COMMISSION ROYALE DES MONUMENTS ET DES SITES
KONINKLIJKE COMMISSIE VOOR MONUMENTEN EN LANDSCHAPPEN

Objet : UCCLE. Rue Victor Allard, 256 – hangar à marchandises de la gare d’Uccle-Stalle.
Demande d’avis de principe portant sur la réaffectation et la rénovation de l’ancien hangar à marchandises en commerce : modification du permis 16/PFU/463388 du 18/12/2017 ▪ **Avis de principe de la CRMS**

Coupe transversale extraite du dossier modification proposée

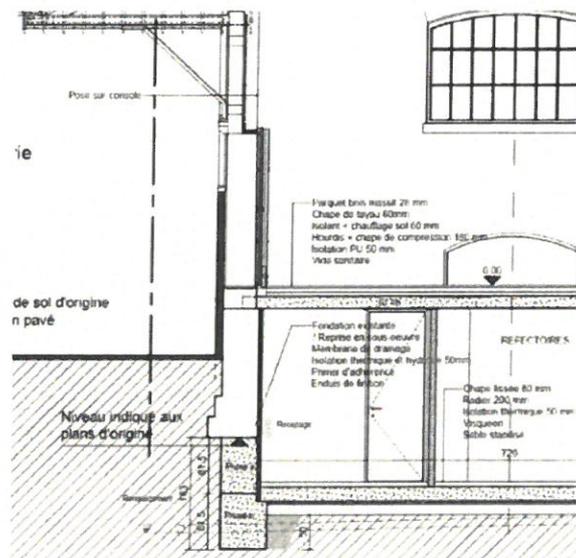
Le permis d'urbanisme délivré prévoit l'exécution d'un sous-sol partiel (largeur moins élevée que celle du bâtiment existant). Or, pour des raisons de tenue de l'édifice dans son état actuel, l'exécution d'un sous-sol, même partiel, impose de procéder à une reprise en sous-œuvre des fondations. Dans la mesure où ces travaux de rempiètement devront être exécutés, limiter l'espace en sous-sol a peu de sens, et implique de plus une mise en œuvre complexe et coûteuse. L'actuelle demande souhaite donc construire un espace en sous-sol de même largeur que le rez-de-chaussée, à l'instar du projet à partir de 2009.

La CRMS s'était déjà exprimée plusieurs fois sur les problématiques de stabilité importantes d'une reprise en sous-œuvre accentuées par les vibrations dues au passage des trains. En effet, les déblais prévus pour effectuer la reprise en sous-œuvre des maçonneries imposent de bien maîtriser la mise en œuvre et l'intervention est délicate. La CRMS demande dès lors que toutes les précautions soient prises en considération pour le bon déroulement de cette intervention lourde sans mettre le bien en danger. Elle demande que des documents soient fournis pour détailler davantage les différentes étapes d'exécution et garantir la stabilité du bien classé.

Élévation façade arrière extraite du dossier modification proposée

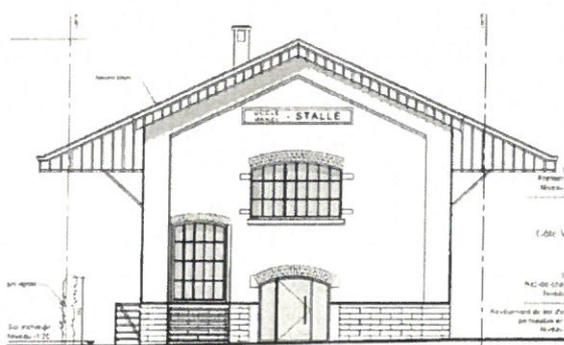
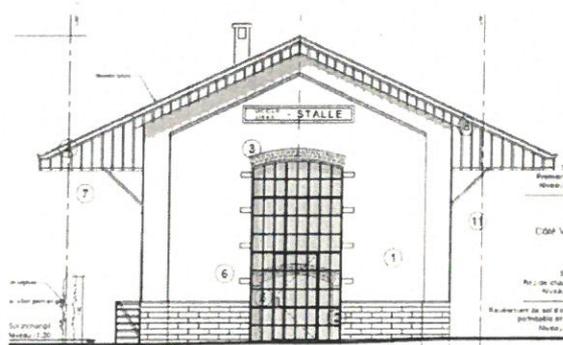
- L'aménagement d'un accès unique par une grande baie centrale résultant de la suppression de la maçonnerie entre les deux baies existantes (petite fenêtre haute et accès ancienne cave à outils) et placement d'un nouvel ensemble vitré dans le style industriel du bâtiment ;
- L'obturation de la baie latérale existante, pas d'origine, et suppression de l'escalier métallique latéral prévu.

Pour analyser ce parti, la CRMS estime qu'il convient de s'interroger sur ce qui justifie la valeur patrimoniale du bien. Le hangar se caractérise par une construction en maçonnerie de briques avec soubassement en pierre bleue. De grandes baies munies de châssis métalliques à petites divisions sont présentes en partie haute sur les murs gouttereaux. Les murs pignons sont plus fermés mais possèdent néanmoins une baie du même type en partie centrale. La composition du bâtiment est sobre, caractérisée par une rythmique régulière et une organisation symétrique des façades. La proposition modifiée correspond effectivement à un nouvel état qui n'a jamais existé auparavant. Celle-ci offre cependant une grande lisibilité et respecte l'ordonnement de la composition de la façade. Elle ne constitue pas pour la CRMS une expression antinomique avec les ouvertures situées au centre des murs gouttereaux. La CRMS est dès lors favorable pour cette nouvelle proposition.
